Věc: **Vysvětlení zadávací dokumentace – XII
+ změna a doplnění zadávací dokumentace dle § 99**

Nadlimitní veřejná zakázka na stavební práce s názvem „**Sanace, rekultivace a revitalizace území po těžbě štěrkopísku u Hlučína – I. etapa**“, zadávaná dle zákona č. 134/2016 Sb., o zadávání veřejných zakázek, ve znění pozdějších předpisů (dále jen „zákon ZVZ“), druhem zadávacího řízení – otevřené řízení, zveřejněná ve Věstníku VZ dne 19. 2. 2018, s Evidenčním číslem zakázky Z2018-005546.

Vysvětlení zadávací dokumentace - § 98

Dotaz č. 40 – SO 352 – Funkční objekt

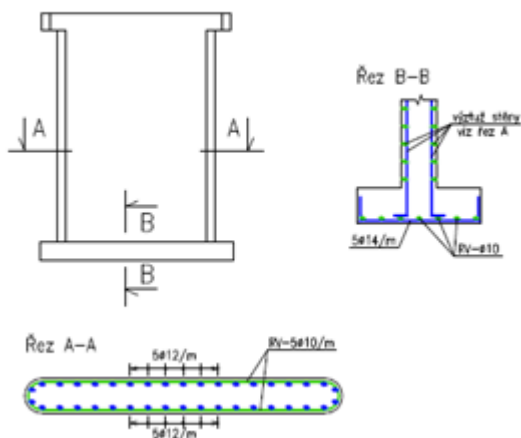
V předaném soupise prací „A_Sanace, rekultivace a revitalizace území po těžbě štěrkopí“, v části SO 352 je uvedena položka:

29	K	321321114	Konstrukce vodních staveb ze ŽB vodostavebného V8 tř. B 30 + podkladní žebet.pod dlažbu	m3	634,000
VV			120+514		634,000
VV			Součet		634,000

Výpočet vychází z předané projektové dokumentace tohoto objektu a ze statického výpočtu.

Opěrná zed' - pravá část + střední pilíř + opěrná zed' - levá část = 66,84 + 9,66 + 73,87 = 150,37 m3 betonu.

Vyšší bude i množství souvisejících položek – bednění.

Do výpočtu není zahrnuta jímka dolního zhlaví shybky, která je započítána v položce 48 soupisu prací

Zároveň žádáme o doložení výpočtu části položky „**podkladní žebet.pod dlažbu**“. Vzhledem k projektové dokumentaci se nám zdá hodnota **514 m3** příliš vysoká.

Zadavatel uveřejňuje opravený Soupis stavebních prací, dodávek a služeb s výkazem výměr na profilu zadavatele ve složce Zadávací dokumentace.

Opěrná zed'

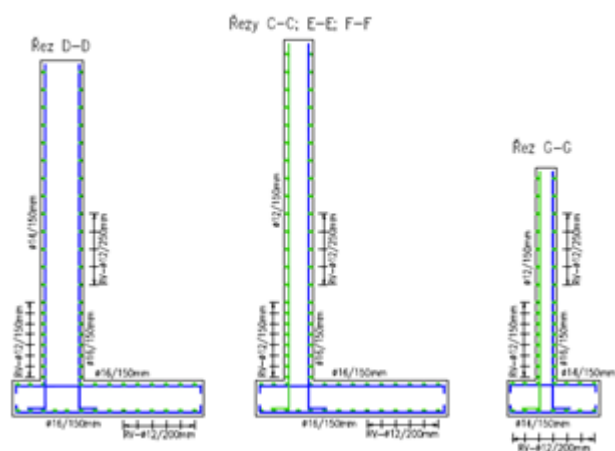
Opěrné zdi i střední pilíř jsou, dle statického výpočtu, vyztužené:

Střední pilíř

Položka výztuže betonových konstrukcí chybí v soupise prací.

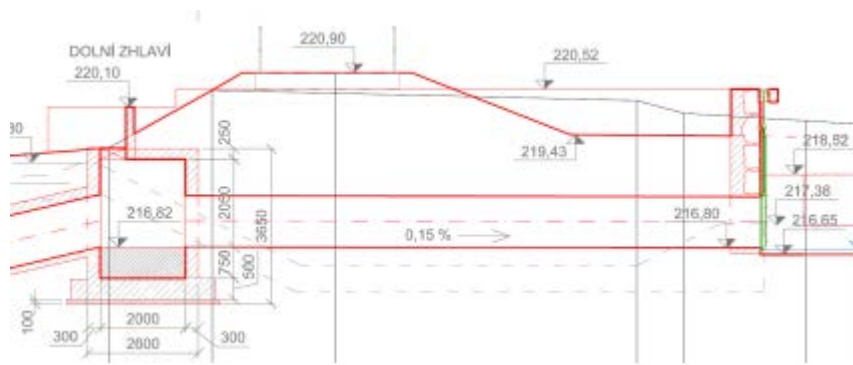
Kontrolou projektové dokumentace a soupisu prací byl zjištěn rozdíl v položce č. 53 – obetonování potrubí. Dle výkresu 352_11_VzUložPotrubí.pdf – vzorové uložení potrubí, má být potrubí obetonováno celé, uložené na podkladním betonu vyztuženém Kari sítí.

Od horního zhlaví shybky (pod korytem Juliánky) po dolní zhlaví shybky - vypočteno cca 57 m³ betonu.

Položka podkladní beton tl.15 cm ve výměře cca 78 m² a výztuž-kari síť v soupise prací chybí.

Žádáme zadavatele o provedení opravy soupisu prací – opravu množství položky 53, doplnění položky pro ocenění podkladního betonu a doplnění položky pro ocenění kari sítě.

Zadavatel doplnil pol. 451312111 - Podkladní beton 14,23 m³

Zadavatel doplnil pol. 452368211 - kari síť plocha 95 m² – Kari síť hmotnost 18,5 kg/1m².

Zadavatel opravil pol. č. 53 pro Obetonování potrubí - bude provedeno v celé délce - 85m³
